改善箇所説明図

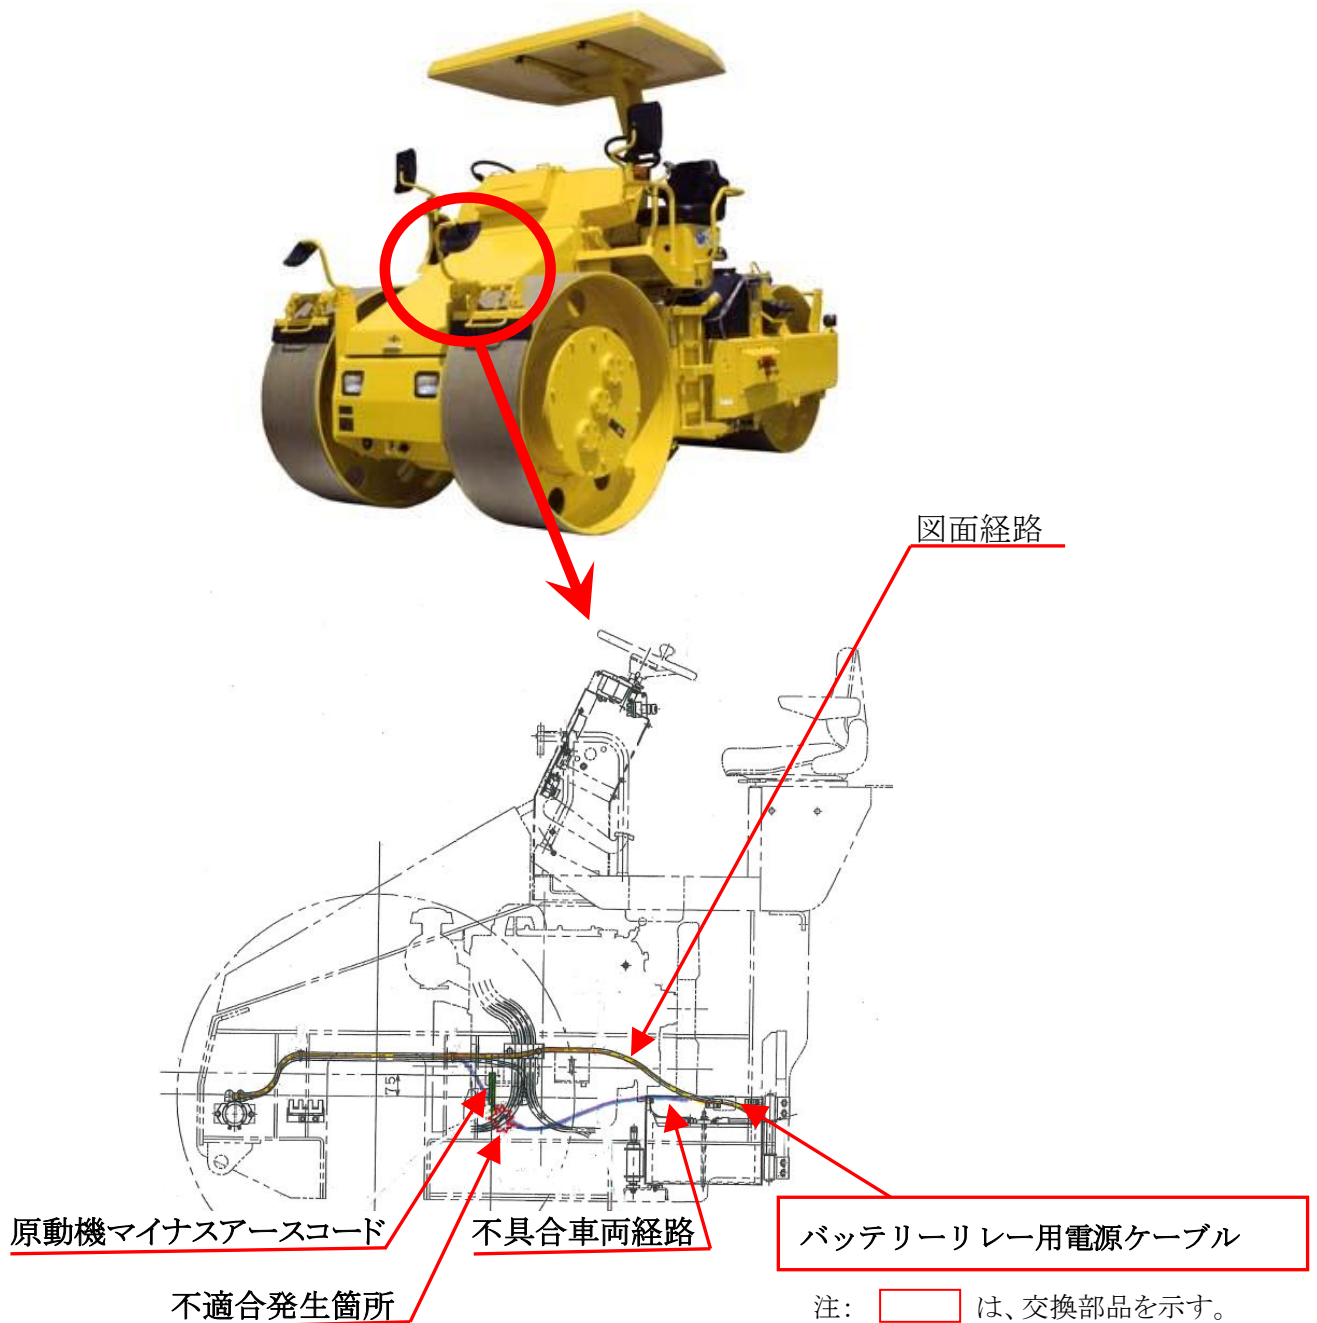
ロード・ローラの電気装置において、バッテリーリレー用電源ケーブルの配索が不適切なため、車両の振動により当該ケーブルが原動機マイナスアースコードと接触して摩耗することがある。そのため、そのままの状態で使用を続けると、バッテリーリレー用電源ケーブルと原動機マイナスアースコードの被覆が剥がれて短絡し、最悪の場合、原動機の停止又は再始動が困難となるおそれがある。

全車両、図面通りにバッテリーリレー用電源ケーブルを配索する。

なお、バッテリーリレー用電源ケーブルと原動機マイナスアースコードを点検し、摩耗している場合には、新品に交換する。

識別 : バッテリーリレー用電源ケーブルの配索経路で識別する。
